**Enquête publique sur la demande présentée par la Commune de Saint-Pierre-de-Chandieu,  
En vue d'être autorisée, au titre des articles L 214-1 et suivants du code de l'environnement, à réaliser des  
travaux d'aménagement de bassins de rétention et d'infiltration sur le secteur de la Madone.**

**En vue d'être autorisée, au titre de l'article L 214-1 et suivants du code de  
l'environnement, à réaliser des travaux d'aménagement de bassins de rétention et  
d'infiltration sur le secteur de la « Madone »**

## **RAPPORT D'ENQUÊTE**

Coupe bassin de rétention avec géomembrane

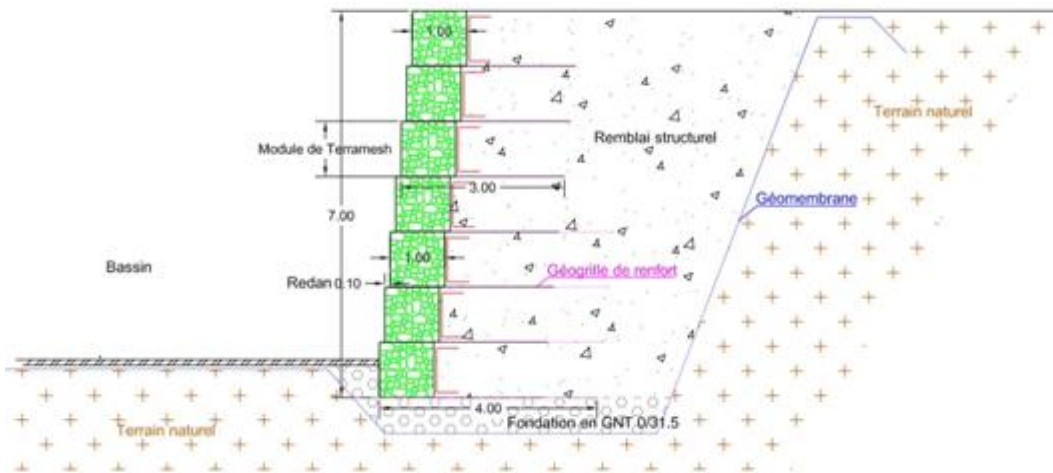
plan à droite, bassin d'infiltration, à gauche du mur de soutènement, **enrobé pour étanchéité du bassin**, nous ne pensons pas que le bassin d'infiltration soit étanché, ou peut-être sur une certaine longueur à l'arrivée dans le bassin d'infiltration, **à préciser ?**

*Le bassin d'infiltration ne comporte effectivement pas de couche d'étanchéité en fond de bassin. Ci-dessous les coupes du bassin d'infiltration et du bassin de rétention*

Coupe bassin d'infiltration sans géomembrane, **mais terre végétale**

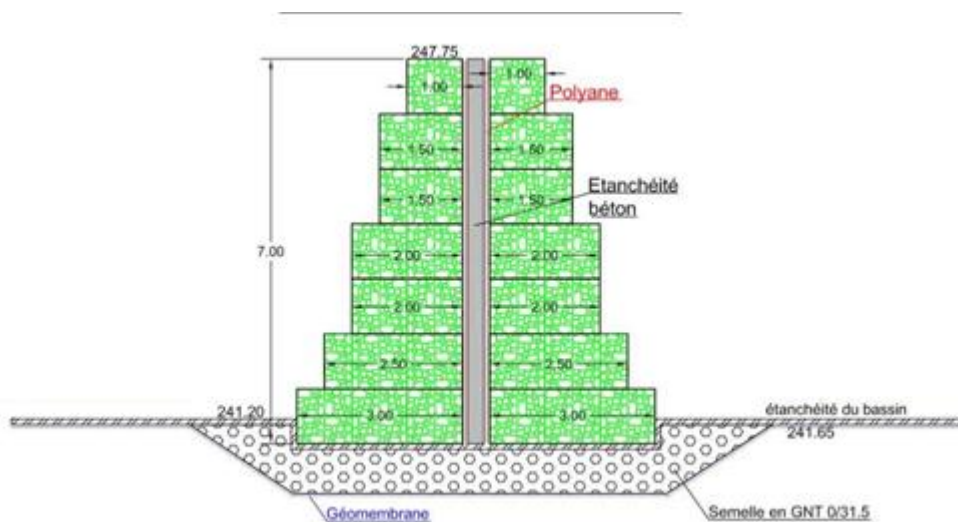
même problème que pour la page 7, de part et d'autre de l'ouvrage de séparation, on retrouve **enrobé pour étanchéité du bassin**, de mon point de vue, l'étanchéité n'est que du côté du bassin de rétention.

*Effectivement la géomembrane d'étanchéité sera mise en place uniquement du coté rétention.  
Ci- dessous la coupe type modifiée*

Coté terre végétale

Coté géomembrane pour étanchéité du bassin

Coupe transversale du bassin (pente de 15%)

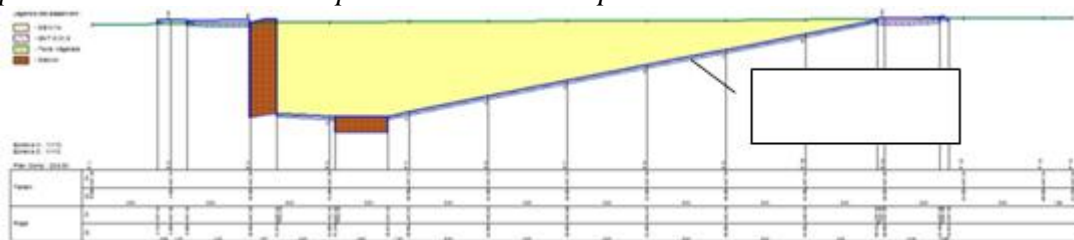
Page 79 - article 4.2.5.2 « des accès permettront à la faune de rentrer et de sortir de ces bassins »  
quelles sont ces accès, en corrélation avec le courriel joint de Monsieur D'ADAMO de la LPO ?

*La face sud des bassins sera réalisée en pente douce (<15%) permettant à la faune d'entrer et de sortir aisément du bassin. Une rampe d'accès sera également mise en place afin de faciliter l'accès pour l'entretien du bassin par les services d'exploitation.*

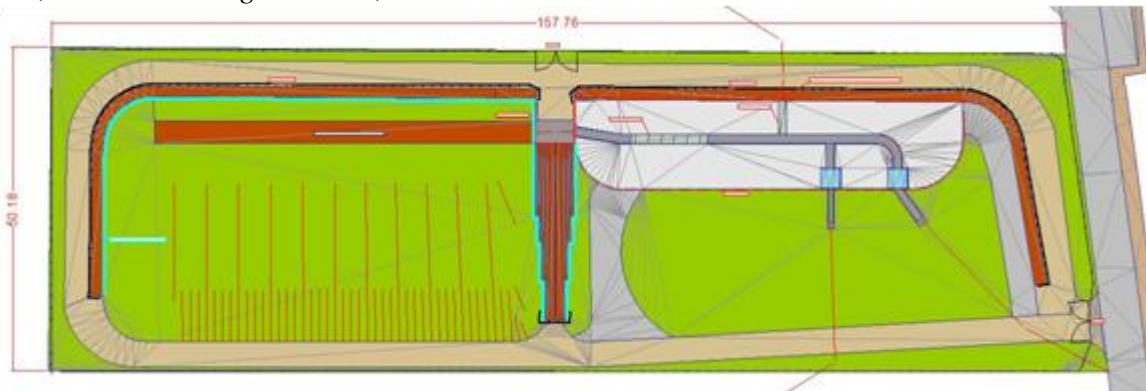
Précision sur la dimension des bassins « **Longueur X Largeur** » pour estimation des surfaces, page 53 « La réserve foncière devrait être de l'ordre de 7000m<sup>2</sup> pour le bassin d'infiltration » et de 4000m<sup>2</sup> pour le bassin existant, ce qui fait un total de 11000m<sup>2</sup> soit 1ha1000.

*La réserve foncière estimée à 7 000 m<sup>2</sup> pour le bassin d'infiltration était définie en fonction de la surface du fond du bassin qui sert à l'infiltration (soit 2 000 m<sup>2</sup>) et la prise en compte d'une pente de talus de 2/1 (définie par l'étude géotechnique en fonction de la tenue du terrain).*

*Cette estimation de la surface a été toutefois modifiée, du fait de l'utilisation d'un mur de soutènement en gabions (face nord de l'ouvrage) qui a permis de réduire l'emprise du bassin à une surface totale de 8 000 m<sup>2</sup> (soit 4 000 m<sup>2</sup> pour le bassin de rétention et 4 000 m<sup>2</sup> pour le bassin d'infiltration).*

*Les dimensions globales des bassins sont données sur le plan ci-dessous avec une longueur de 157,76 m et une largeur de 50,18*

Schéma de l'ouvrage de cloisonnement

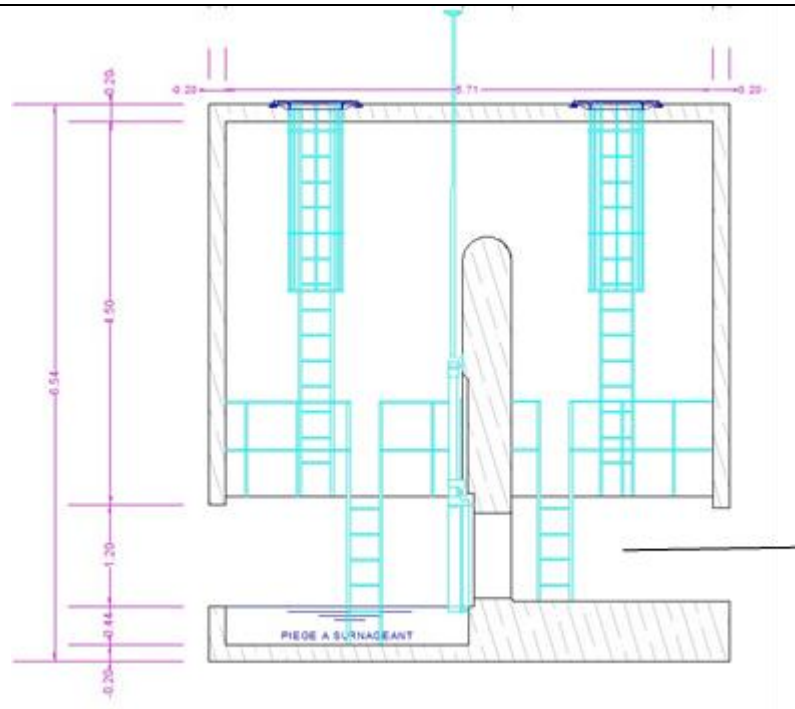
Demande de précision sur l'ouvrage à cloison siphonée et la vanne de type « pelle » posée en applique, d'après le plan le tuyau de jonction entre les deux bassins est un tuyau de diamètre 1200

*La jonction entre les deux bassins sera réalisée par l'ouvrage à cloison siphonée, possédant une vanne pelle de diamètre 1 000 mm qui sera fermée en cas de pollution et permettra le cloisonnement du bassin de rétention. Le tuyau de 1 200 mm présent sur le plan symbolise la jonction entre les deux bassins.*
